Note technique

OBJET : Impact potentiel de la création d'un plan d'eau artificiel, en termes d'effets sur les processus de dissolution du gypse (Sevrans, Seine-Saint-Denis).

Figure 1 : Aléa mouvement de terrain lié à la dissolution du gypse sur le territoire de communes de Sevrans, Villepinte et Tremblay. Rouge = Aléa effondrement localisé fort, Orange = Aléa effondrement localisé moyen, Vert = Aléa effondrement localisé faible, Bleu = Aléa affaissement faible

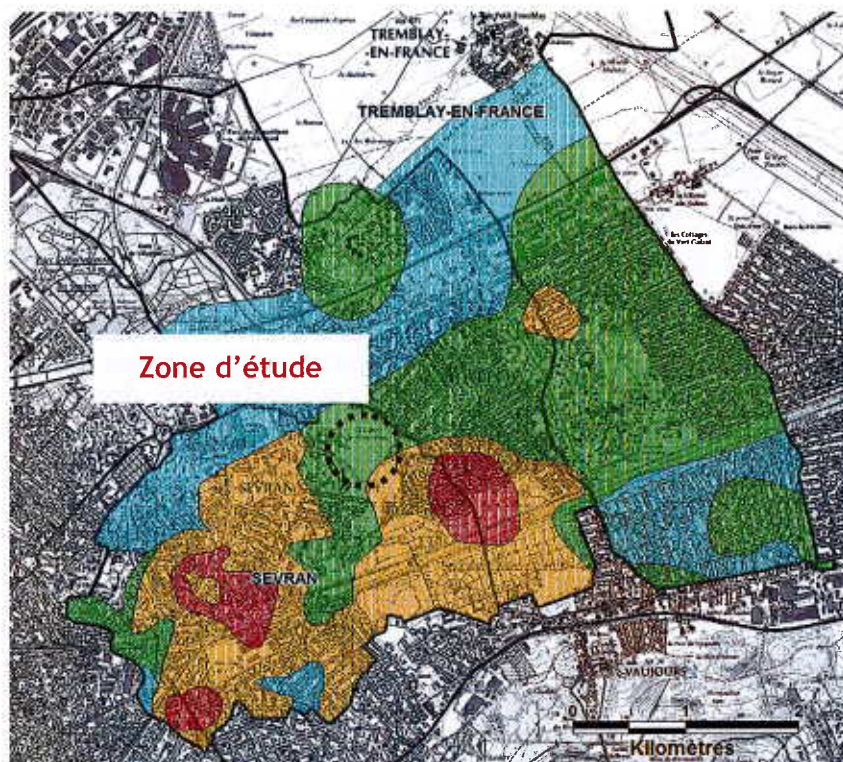
Dans l'état actuel des connaissances, l'absence d'impact du futur plan d'eau sur les variations piézométriques de la nappe des Marnes Infra-gypseuses dans les zones d'aléa fort et moyen telles que cartographiées par l'INERIS et le Cerema (*Figure 1*) n'a pas été démontrée. Nous ne recommandons donc pas la réalisation de cet ouvrage avant d'avoir réalisé un certain nombre d'investigations complémentaires.

Nous entendons par « absence d'impact », le fait que l'alimentation du plan d'eau par la nappe ne produise pas de variations piézométriques supérieures, en amplitude, aux variations « naturelles » inter-saisonnières à l'échelle d'un cycle hydrogéologique et sur le long terme. Afin de lever toutes suspicions d'interactions entre le futur plan d'eau et les zones d'aléa moyen et fort délimitées en *Figure 1* nous recommandons donc les actions suivantes, en plus des travaux complémentaires déjà demandés par le Cerema :

- La réalisation d'un essai de pompage dont les caractéristiques se rapprocheront du flux d'eau sortant de la nappe lié à l'évaporation sur le futur plan d'eau. Cet essai renseignera sur les caractéristiques hydrauliques de l'aquifère dans la zone d'étude et permettra également d'évaluer l'amplitude et la distance des effets hydrauliques du futur plan d'eau.
- Un travail de modélisation destiné à vérifier l'absence d'impact de l'ouvrage sur la nappe et sur le long terme. Il sera calé sur l'essai de pompage préalablement réalisé. Un certain nombre d'évènements climatiques extrêmes devront également être testés : notamment des étiages sévères et prolongés ou des crues extrêmes.
